Bericht der Bau- und Raumplanungskommission

Ratschlag Nr. 12.0371.01 betreffend Ausgabenbewilligung für den Umbau der Zollanlage Basel / Weil – Friedlingen im Zusammenhang mit der Tramverlängerung Linie 8 von Kleinhüningen nach Weil am Rhein

Bericht zur Veloführung betreffend Ausgabenbewilligung für den Umbau der Zollanlage Basel/ Weil am Rhein- Friedlingen im Zusammenhang mit der Tramverlängerung Linie 8 von Kleinhüningen nach Weil am Rhein

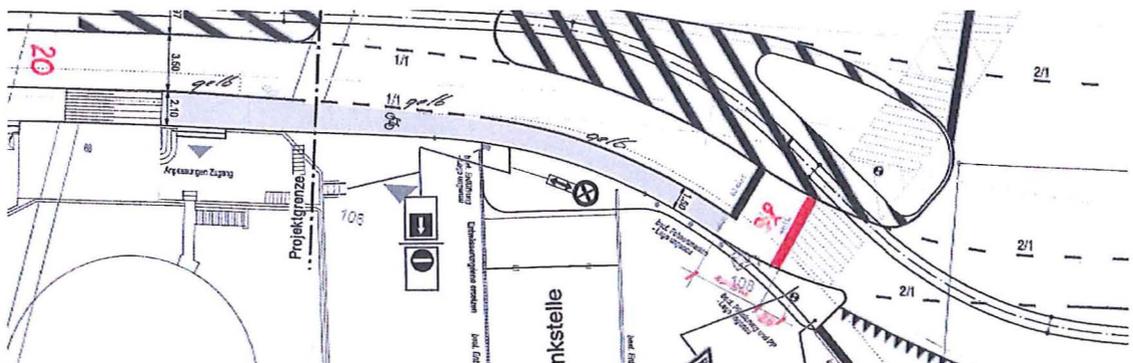
- 2.2 *Fahrtrichtung Weil: Meiner Meinung nach sollten wir darauf bestehen, dass ein durchgängiger, zuführender Radstreifen markiert wird. Der Radstreifen mit rotem Strukturbelag ist wichtig und dringend nötig.*

Nach Strassenverkehrsgesetz herrscht im Zollbereich eine Tempolimite von 20 km/h. Bei einem solchen Geschwindigkeitsniveau werden keine Radstreifen angeordnet.

Zudem werden Radstreifen nur eingefärbt, um sie punktuell hervorzuheben, wobei aber die Einfärbung keine rechtliche Relevanz hat. (siehe auch Punkt 2.3)

Zusätzlich kommt hinzu, dass wie unter 1.2.1 bereits erwähnt, aufgrund der Kontrolltätigkeit alle grenzüberschreitenden Verkehrsteilnehmer in Kolonne die Grenze passieren müssen. Bei einem durchgehenden Velostreifen müsste theoretisch ein weiterer Grenzwachbeamter den Velostreifen überwachen, da die Velofahrer eine im Schrittempo fahrende Autokolonne rechts überholen könnten.

Aus diesem Grund hört der Velostreifen in Richtung Weil am Rhein wie auch schon heute im Bereich der AVIA-Tankstelle auf, in Kombination mit der Tramsicherungsanlage. In Richtung Basel beginnt der Velostreifen nach der Einmündung der Zufahrt zur Signalstation. Das Konzept der Veloführung war unabhängig von der definitiven Gleisführung - bereits so in den genehmigten Unterlagen des Plangenehmigungsverfahrens nach Eisenbahnrecht dargestellt.

Aus Sicht des Dienstes für Verkehrssicherheit kann zur Verdeutlichung des Geschwindigkeitsregimes im Zollbereich eine entsprechende Bodenmarkierung in Betracht gezogen werden. Vor der Lichtsignalanlage in Richtung Weil am Rhein könnte eine ausgeweitete Haltelinie statt eines vorgezogenen Radstreifens angeordnet werden.

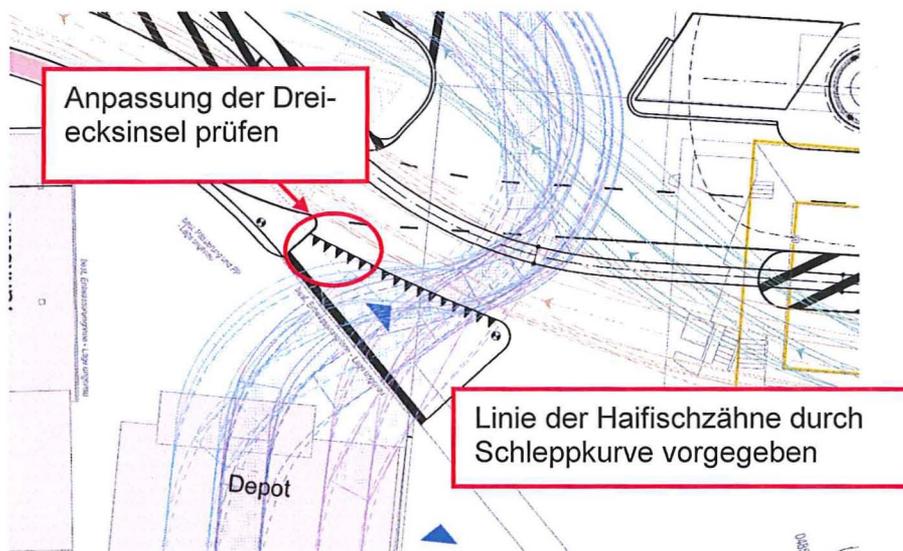
- 2.3 *Wie bereits diskutiert ist die Einfahrt zur Tankstelle und Depot, welche den Radstreifen*

fen (deshalb Strukturbelag) quert, kritisch. Hier ist mit ca. 60 grossen Lkw's (mit Anhänger) pro Tag zu rechnen (s. Schleppkurven). Distanznahe Velos befinden sich für LKW-Fahrer im toten Winkel!

Deshalb sollten vor der Querung des Radstreifens Haifischzähne (kein Vortritt für abbiegende Fahrzeuge) markiert werden. Zwar ist das keine eigene Abbiegespur, aber eine Zusatzsicherung sollte unbedingt eingebaut werden. Wenn von Seiten der Verantw. nicht gewünscht, erwarte ich einen besseren Vorschlag zur Sicherung der Situation.

60 Lastwagen pro Tag bedeutet, dass – bezogen auf eine Betriebszeit von 10 Stunden – pro Tage alle 10 Minuten ein Lastwagen in die Abfüllstation einbiegt. Dieses Einbiegen eines Lastwagens in ein Gewerbeareal über einen Velostreifen ist ein alltägliches Manöver, wie es an anderen Orten mit weit höherer Intensität stattfindet. Beim Tor 13 im Dreispitz beispielsweise ist die Kadenz ca. zwei- dreimal grösser als bei der Satram.

Die Situation mit der Einfahrt und dem Velostreifen besteht bereits heute und ist nicht als Unfallschwerpunkt aktenkundig.

Bei der Einmündung in die Abfüllstation wird mit der Signalisation 2.51 Zollhaltestelle, SSV Art. 31 hingewiesen, dass der Amtsplatz mit höchstens 20 km/h befahren werden darf.

Aus Sicht des Dienstes für Verkehrssicherheit kann zur Verdeutlichung des Geschwindigkeitsregimes im Zollbereich wie schon erwähnt eine entsprechende Bodenmarkierung in Betracht gezogen werden.

Auch beim neuen Projekt wird der Velostreifen im Einfahrtsbereich eingefärbt, um die Aufmerksamkeit der Lastwagenfahrer zusätzlich zu erhöhen. (siehe auch 2.2). Der Farbton soll jedoch keinesfalls von den anderen in der Schweiz eingefärbten Velostreifen abweichen, um vom Wiedererkennungseffekt zu profitieren.

Haifischzähne auf der Hauptstrasse in die Einfahrt hinein sind aus strassenverkehrsrechtlichen Gründen nicht zulässig.

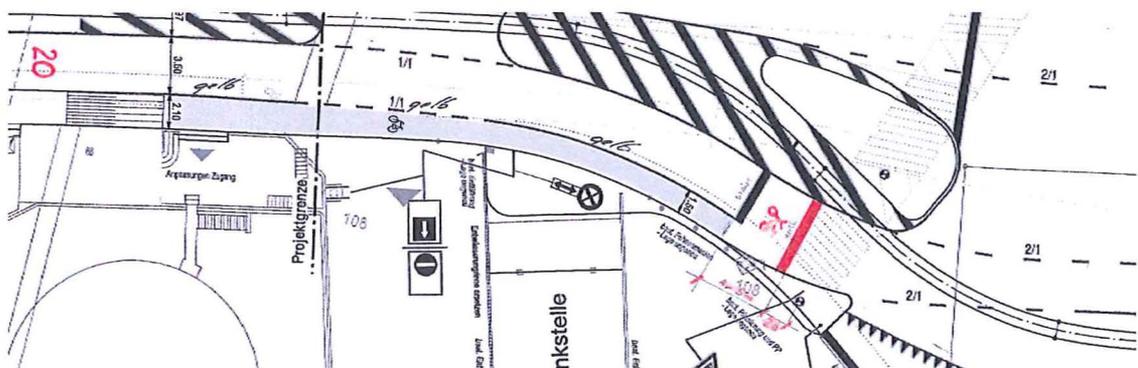
- 2.4 *Die Ausfahrt aus dem Depot ist weniger kritisch (Chauffeur sitzt links, Velo kommt von links). Die Ausfahrt ist jedoch nach hinten versetzt. Ist dies auf Grund des Pflichtabstands zur Tramlinie geschehen? In der vorliegenden Ausführung besteht die Gefahr, dass der LKW aus dem vortrittsbelasteten Depot ausfährt und dann doch auf eine/n (schnelle/n) VelofahrerIn trifft und das Velo im eigentlichen Vortritt beschnitten wird. Wenn nichts Zwingendes dagegenspricht, sollte die Ausfahrt gemäss obenstehenden Überlegungen im gleichen Winkel nach vorne verschoben werden. Jedoch zusätzlich möglichst verschmälert, indem auf der linken Seite die Verkehrsinsel (oder was das ist) vergrössert wird. So bleibt der Ablenkungswinkel bestehen (auch kleinere Fahrzeuge werden zu Schlaufenfahrt gezwungen und fahren nicht geradeaus) und die Fahrzeuge stehen weiter vorne.*

Nachfolgend sind die Rahmenbedingungen aufskizziert, welche die Geometrie der Ausfahrt definieren. Die Breite der Ausfahrt hängt vor allem damit zusammen, dass im Abfülldepot drei Ladestrassen vorhanden sind, aus denen die Lastwagen ausfahren können müssen. Im Dezimeterbereich wird es allenfalls im Rahmen der Ausführungsplanung noch Anpassungspotenzial haben. Die Linie mit den Haifischzähnen kann aber wegen den Sondertransporten und der Tramausladung nicht weiter vorgezogen werden.

Die Polizei sieht allenfalls noch die Möglichkeit, bei der Tramsicher einen sogenannten Velosack zu markieren, so dass sich nach einem Halt der Velofahrer als erster in die Kolonne durch den Zoll einreihen kann. (siehe Skizze)

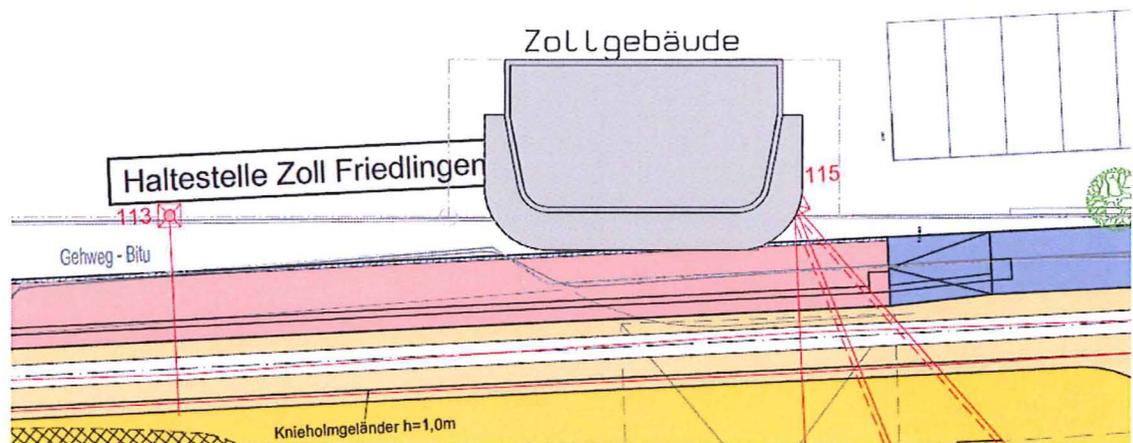
- 2.7 *Ich nehme auf Grund der Aussagen des Departementvertreters an, dass Velos zwingend das Zollgebäude auf der Fahrspur queren (s. 2.2) müssen. Sonst hätte man Veloführung prüfen können, die hinter Tramhaltestelle durchführt, falls da ein Tramhäuschen ist (sehe ich nicht recht und kann mich auch nicht an ein solches in der Diskussion erinnern).*

Es ist richtig, dass sowohl Velos wie auch Autos und Lastwagen (Leerfahrten) den Zoll auf der gleichen Fahrspur passieren müssen. Der Zoll hat dafür zwei 3 m breite Fahrstreifen zur Verfügung, auf welchen er mit Markierungskegeln die offenen Fahrspuren jeweils anzeigen kann. In diesem Sinne ist ein „Umfahren“ des Zolls für Velos nicht erlaubt.

In Richtung Weil am Rhein wird keine ordentliche Haltestelle sein. Nur wenn der Zoll eine Stichprobenkontrolle durchführen will, hält das Tram auf Verlangen der Grenz-wache. In diesem Sinne wird kein Perron ausgebildet, und es hat auch kein Tramhäuschen.

Neben dem Tramgeleise befindet sich der Abstellplatz für Sondertransporte.

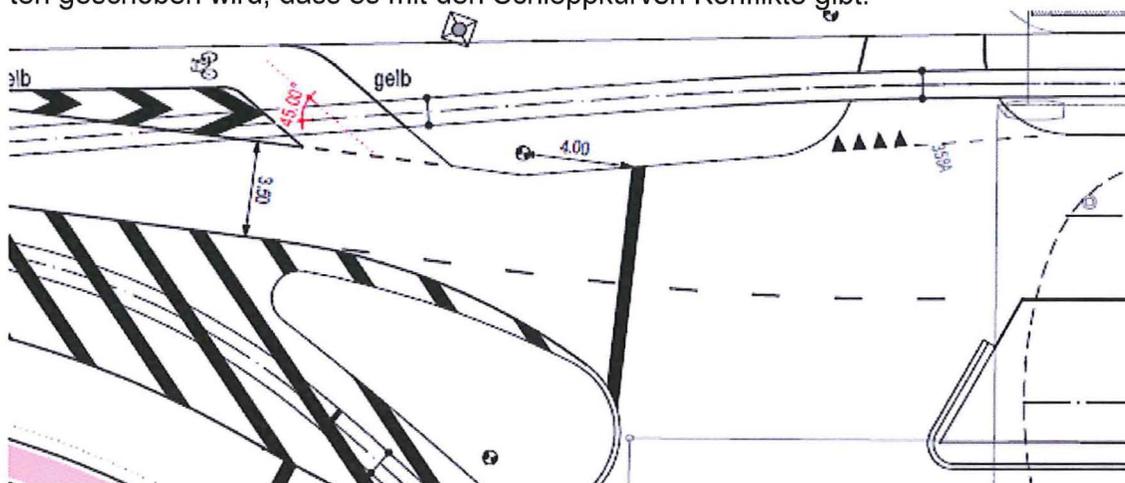
- 2.10 *Einfahrt auf den Velostreifen ist kritisch. Die "Velo-Schleppkurve" stimmt nicht, schon gar nicht für Cargobikes oder Velo mit Anhängern. Velos sind gezwungen, für die Einfahrt auf die Fahrbahn hinaus "auszuholen", wo sie vor allem durch LKW-Verkehr gefährdet sind. Der Einbiegewinkel auf den Velostreifen muss flacher sein. Querung zu Geleisen ist auf dieser Seite unkritisch, da guter Querungswinkel.*

Die Einfahrt auf den Veloweg wurde so gewählt, um eine Querung von 45° zu gewährleisten. Die „Velo-Schleppkurve“ kann für Velo mit Anhänger und Cargobikes angepasst werden, indem man die Seitenlinien etwas ausrundet. Dies verleitet aber die normalen Velos automatisch wieder zum flacheren Queren der Schienen.
